## BESCHLUSSAUSFERTIGUNG

<b>Gremium:</b>	Bauausschuss	<b>Datum:</b>	07.12.2020
<b>Behandlung:</b>	Entscheidung	<b>Aktenzeichen:</b>	
<b>Öffentlichkeitsstatus</b>	öffentlich	<b>Vorlage Nr.</b>	2-2570/20/12-200
<b>Sitzungsdatum:</b>	25.11.2020	<b>Niederschrift:</b>	12/BA/016

### Bauanträge / Bauvoranfragen

SCHNITT A-A

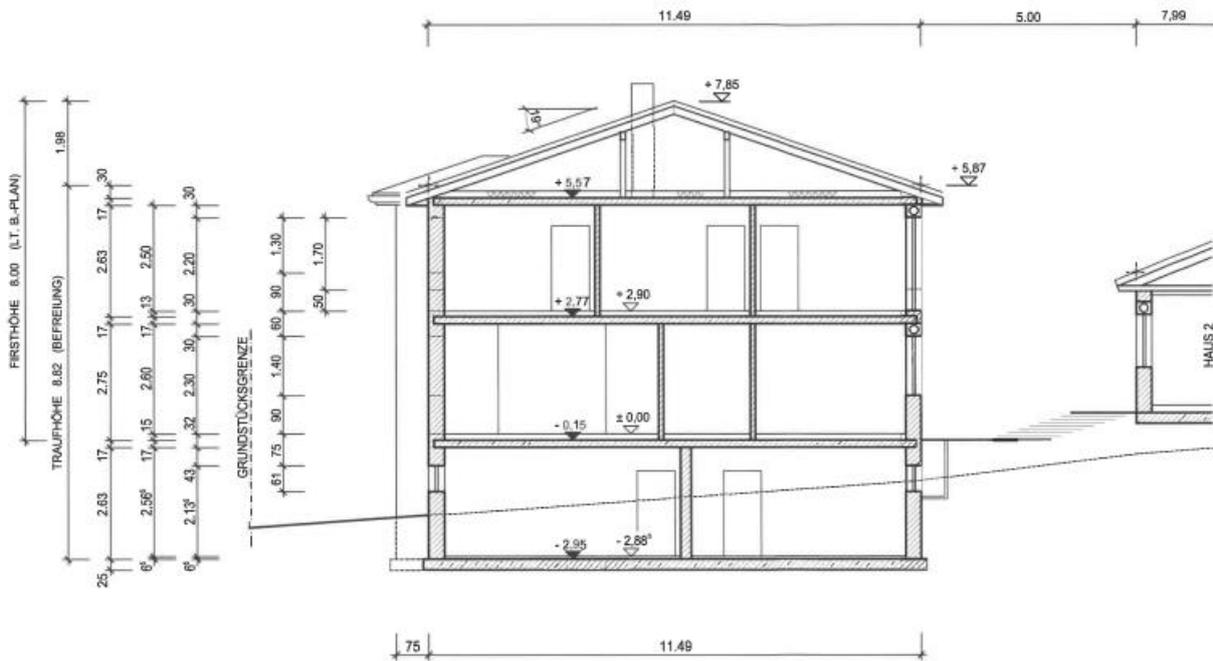
Seitens der Bauherren wird die Überschreitung der Traufhöhe wie folgt begründet:

Aufgrund der Grundstückssituation kann nicht ohne Keller gebaut werden; wenn aber mit Keller gebaut wird, muss die Traufhöhe auf den Kellerrohfußboden bezogen werden. Inzwischen ist im gleichen Baugebiet ein Wohnhaus mit 2,38 m Abweichung bei der Traufhöhe genehmigt und gebaut worden.

Die Höhenlage zur Straße und die Firshöhe werden lt. Bebauungsplan eingehalten.

Der Bauausschuss erteilt auf Vorschlag der Verwaltung das Einvernehmen nach § 36 BauGB zum vorgelegten Bauantrag und erteilt die Zustimmung zur Erhöhung der Traufhöhe von 6,50 m um 2,32 auf 8,82 m.

SEITENANSICHT LINKS (WEST)

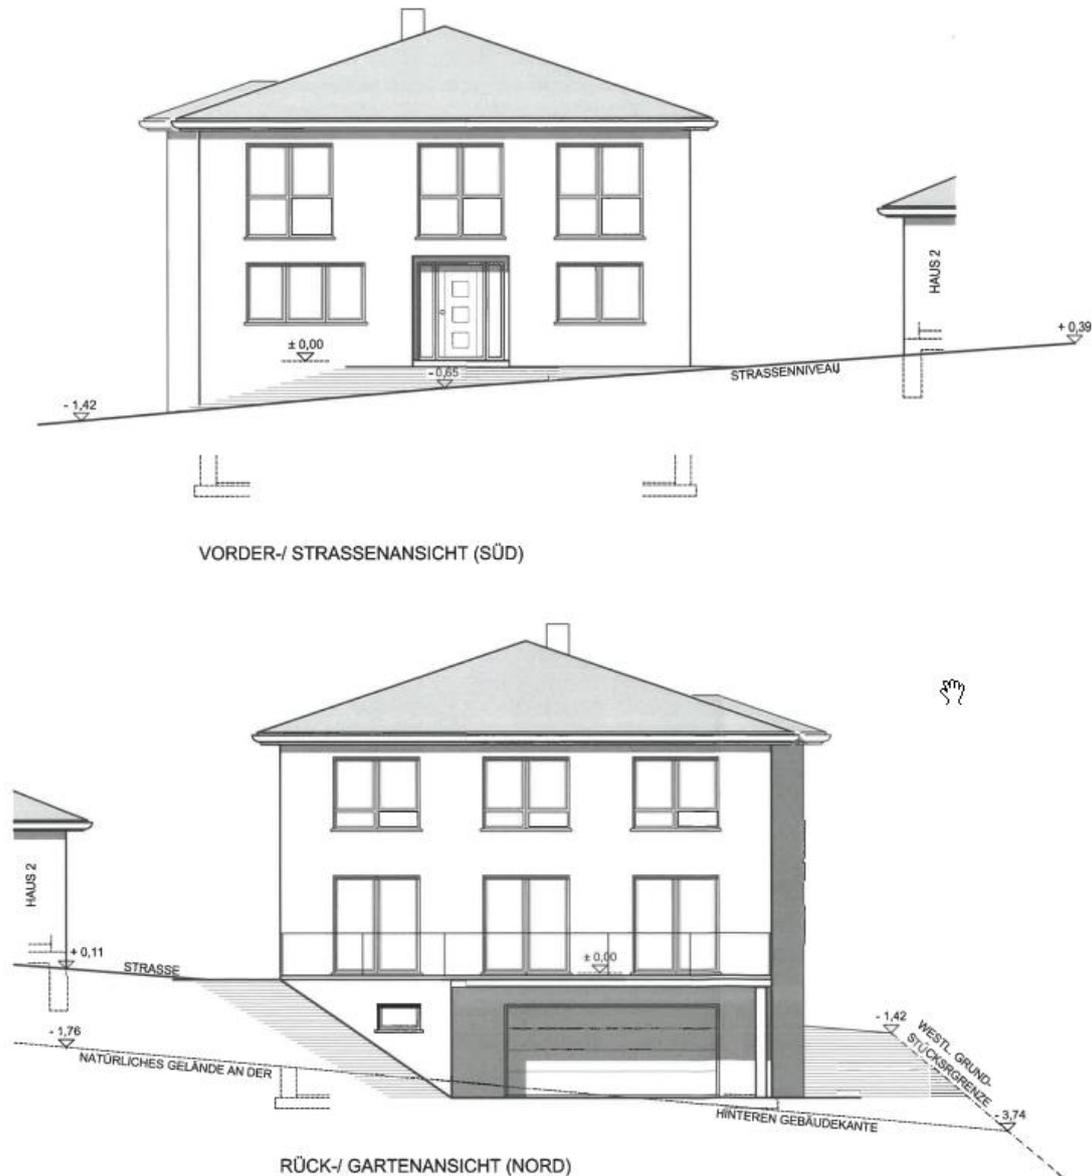
Aus Sicht der Verwaltung ist die Abweichung von der Traufhöhe begründet. Im Bebauungsplan ist hierzu unter Ziffer 2 Absatz 3 folgendes festgesetzt:

- (3) Die zur Talseite hin liegenden Außenwandflächen der Gebäude dürfen eine Traufhöhe (= TH) von 6,50 m - gemessen ab Oberkante des Untergeschoßrohfußbodens (Untergeschoß = Geschöß unter dem Erdgeschoß) - nicht überschreiten. Die Traufhöhe ist als das Abstandsmaß zwischen Oberkante Untergeschoßrohfußboden und der Schnittkante zwischen den Außenflächen des aufgehenden Mauerwerks und der Dachhaut definiert.

Da die Traufhöhe von der Oberkante des Untergeschoßrohfußbodens berechnet wird und nicht ab Bodenplatte, wird nach den Festsetzungen von einem Kellergeschoss ausgegangen. Dies schließt jedoch automatisch eine – obwohl ausdrücklich zulässig – zweigeschossige Bauweise aus, was aus Sicht der Verwaltung einen Widerspruch in sich birgt. Darüber hinaus wurden im Baugebiet bei anderen Baumaßnahmen auch eine Abweichung von der Traufhöhe genehmigt, auch wenn die Berechnung der Traufhöhe dort nicht von der Oberkante des Untergeschoßrohfußbodens, sondern von der natürlichen Geländeoberfläche berechnet wird.

Da die Firsthöhe und auch das Baufenster eingehalten werden, sollte den Bauherren die Abweichung von der Traufhöhe genehmigt werden.
